Autoridad para el Manejo Sustentable de la
Cuenca del Lago de Atitlán y su Entorno

INFORME DE EVALUACIÓN E INTERPRETACION RESULTADOS DE MONITOREO DE CALIDAD DE AGUA EN PLANTA DE TRATAMIENTO DE AGUA RESIDUAL CEBOLLALES I, PANAJACHEL, SOLOLA

El presente informe contiene el análisis del funcionamiento de la planta de tratamiento de agua residual de Cebollales I, Panajachel, Sololá, con base en los monitoreos de calidad de agua realizados por AMSCLAE.

Gráfica 1: Comportamiento del oxígeno disuelto y caudal en el tanque de aireación No. 1.

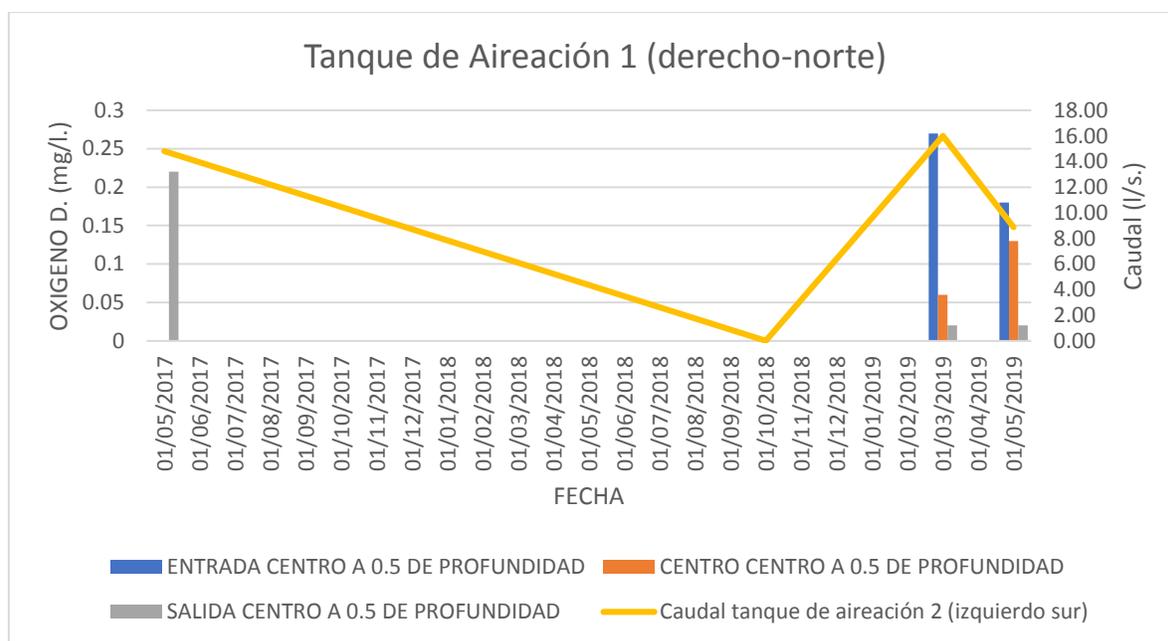
Durante el proceso de monitoreo realizado durante el año 2018 y 2019, ha quedado evidenciado que el tanque de aireación 1 presenta inconvenientes para alcanzar el nivel de concentración de oxígeno disuelto, ello derivado que existen aún varios difusores snapy que se encuentran dañados y en el existe una combinación de difusores snapy con difusores de burbuja fina. Adicionalmente, se ha podido identificar que a este tanque ingresa el 40% del caudal de la planta, dado que la caja distribuidora de caudales que distribuye el caudal entre los dos tanques de aireación, no lo realiza de forma uniforme, enviando un caudal menor al tanque de aireación No. 1. Finalmente, se identificó que el caudal de recirculación de lodos en este tanque es de 14.55 litros por segundo.

La eficiencia de remoción de DBO de esta unidad es de 81.47%, con un tiempo de retención hidráulica de 20.40 horas (a un caudal de 8.884 litros por segundo), cumpliéndose las recomendaciones de diseño para este parámetro, las cuales estipulan que este debe ubicarse en un rango de 18 a 36 horas.

El índice volumétrico de lodos es de 186 ml/g., siendo lo recomendado un valor menor a 125 ml/g. Los SSLM presenta un valor de 4437.50, encontrándose dentro de los valores recomendados (3000 a 6000 mg/l).

La carga volumétrica es de 0.45 KgDBO/m³*día, encontrándose levemente por arriba del valor recomendado (0.16 a 0.40).

Derivado de lo indicado, la concentración de oxígeno en el tanque No. 1, no supera una concentración a la salida mayor a 0.02 miligramos por litro (ver grafica mostrada a continuación), por lo que se recomienda lo siguiente:

- 1) Ajustar la distribución de la caja distribuidora de caudales para evitar distribución desigual.
- 2) Operar la unidad a un caudal que no supere los 8 litros por segundo, una vez se sustituyan los difusores dañados).
- 3) Sustituir los difusores snapy que aún no han sido sustituidos por difusores de burbuja fina.
- 4) Realizar limpieza y mantenimiento general del tanque (pintura).

Gráfica 2: Comportamiento del oxígeno disuelto y caudal en el tanque de aireación No. 2.

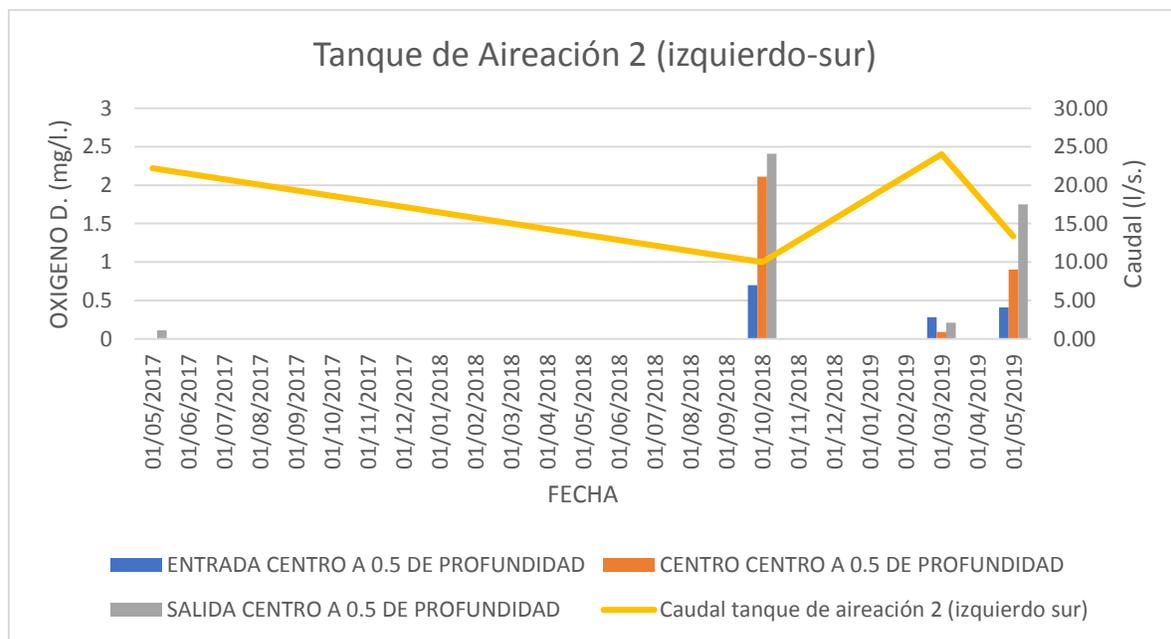
En relación al tanque de aireación No. 2, en este ingresa un caudal de 13.326 litros por segundo (caudal mayor al que ingresa al tanque No. 1, por las condiciones de la caja distribuidora de caudales que ya se ha mencionado). El caudal de lodos (recirculación) es de 13.33 litros por segundo, menor al caudal de lodos que ingresa al tanque No. 1, por lo

La carga volumétrica en el tanque No. 2 es de 0.62 kgDBO/m³*dia (el rango recomendado es de 0.16 a 0.40), ubicándose por arriba de los valores recomendado, lo cual puede atribuirse al caudal de agua que ingresa (que supera su capacidad) o por valores bajos de DBO (como consecuencia de la eliminación de una fracción de materia orgánica en el sedimentador primario).

El tiempo de retención hidráulico en este tanque es de 13.60 horas, encontrándose por debajo del valor recomendado (18 a 36 horas), lo cual vendría a confirmar que esta unidad se encuentra trabajando con un caudal superior al que debe trabajar (ver comentario de carga volumétrica realizado en párrafo anterior).

En relación al comportamiento del Oxígeno Disuelto, este presentó un valor de 1.75 mg/l., a 0.50 metros de profundidad en la salida y centro del tanque de aireación, siendo este un valor aceptable, toda vez que la recomendación es que sea mayor a 1 mg/l. (ver gráfica siguiente).

Es importante observar en la gráfica anterior, que, en el monitoreo realizado en el mes de marzo, cuando ya se tenían los difusores de burbuja fina en funcionamiento, la

concentración de oxígeno era de 0.21 mg/l., lo cual se atribuye a que en ese monitoreo el caudal que ingresaba a la unidad era de 16.00 litros por segundo, el doble del caudal medido el 21 de mayo (8.88 litros por segundo). En el muestreo del mes de mayo, se obtienen valores buenos de oxígeno disuelto a pesar que el caudal aún supera el tiempo de retención recomendado.

El índice volumétrico de lodos es de 125.11 ml/g., encontrándose dentro del recomendado (menor a 125 ml/g). Los SSLM presenta un valor de 3100, encontrándose dentro de los valores recomendados (3000 a 6000 mg/l).

Finalmente, la eficiencia en remoción de DBO5 es de 80%, encontrándose por debajo de los valores recomendados 85 a 95%.

- 1) Ajustar la distribución de la caja distribuidora de caudales para evitar la sobrecarga de la unidad.
- 2) Operar la unidad a un caudal que no supere los 8 litros por segundo, una vez se sustituyan los difusores dañados).
- 3) Ajustar caudales de recirculación de lodo para que los dos tanques tengan el mismo caudal.
- 4) Realizar limpieza y mantenimiento general del tanque (pintura).
